Welch Allyn, Inc. 4341 State Street Road Skaneateles Falls, NY 13153 États-Unis	URGENT : Avis relatif à la sécurité	2021-07-001-MKE-005
--	--	---------------------

Électrocardiographes ELI@280, MLBUR280 et BUR280

Électrocardiographe de repos ELI@280 – Erreur de patient/mise à niveau du logiciel

Figure 1

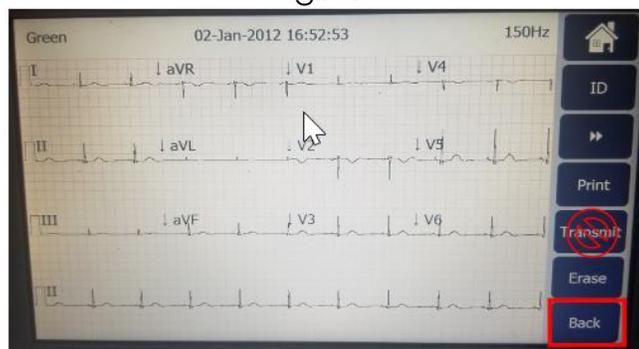
1. Un ECG est réalisé pour le patient A et enregistré sur le cardiographe.
2. Un ECG est réalisé pour le patient B et enregistré sur le cardiographe.
3. L'enregistrement ECG associé au patient A est récupéré de la mémoire, et les informations démographiques du patient sont éditées.
4. Après l'édition, la page « ECG de repos » est présentée comme indiqué ci-dessous. Figure 1
5. Le fait d'appuyer sur le bouton TRANSMETTRE à partir de cette page (après toute modification des données démographiques du patient) transmettra un enregistrement d'ECG autre que celui du patient A. (cf. la Figure 2, qui montre la page ECG de repos).

Si un enregistrement d'ECG est récupéré dans le répertoire des patients pour effectuer une modification des données démographiques du patient, une fois que les informations ont été modifiées et que l'écran ci-dessus (Figure 1) est présenté, n'appuyez pas sur le bouton de transmission. Au lieu de cela, appuyez sur le bouton RETOUR qui enregistrera les modifications en mémoire et présentera à l'utilisateur l'écran suivant, où le bouton SYNC peut être utilisé pour transmettre l'enregistrement souhaité à la destination configurée.

Figure 3

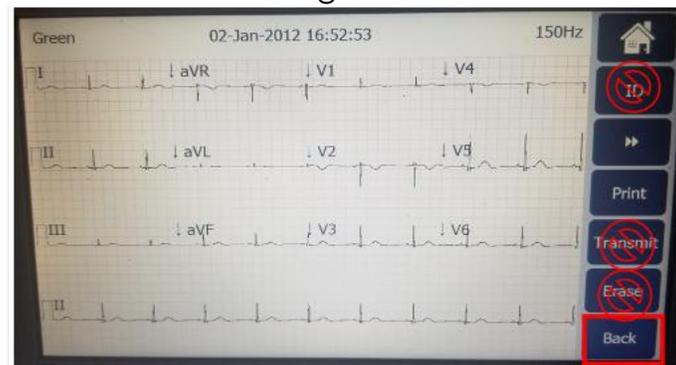
1. Un ECG est réalisé pour le patient A et enregistré sur le cardiographe.
2. Un ECG est réalisé pour le patient B et enregistré sur le cardiographe.
3. L'enregistrement ECG associé au patient A est récupéré de la mémoire et les informations d'identification sont éditées.
4. Après l'édition, la page « ECG de repos » est présentée comme indiqué en Figure 3.
5. L'utilisateur décide d'effectuer une autre modification d'identification sans quitter la page « ECG de repos » et appuie sur le bouton « ID » – Figure 3.

6. Une fois la deuxième modification effectuée, la page « ECG de repos » s'affiche de nouveau, comme illustré ci-dessus.
7. En appuyant sur le bouton TRANSMETTRE à partir de cette page (après deux modifications d'ID consécutives comme défini ci-dessus), vous transmettez un enregistrement ECG avec les données démographiques du patient A et l'enregistrement ECG du patient B. Cet enregistrement « hybride » est alors stocké dans le cardiographe comme deuxième enregistrement avec les données démographiques du patient A, et le patient B ne sera plus répertorié dans le répertoire.
8. En appuyant sur le bouton EFFACER à partir de cette page, vous effacerez un enregistrement non désiré. Si les modifications sont effectuées sur le dernier enregistrement ECG acquis, cette situation ne se produit pas.
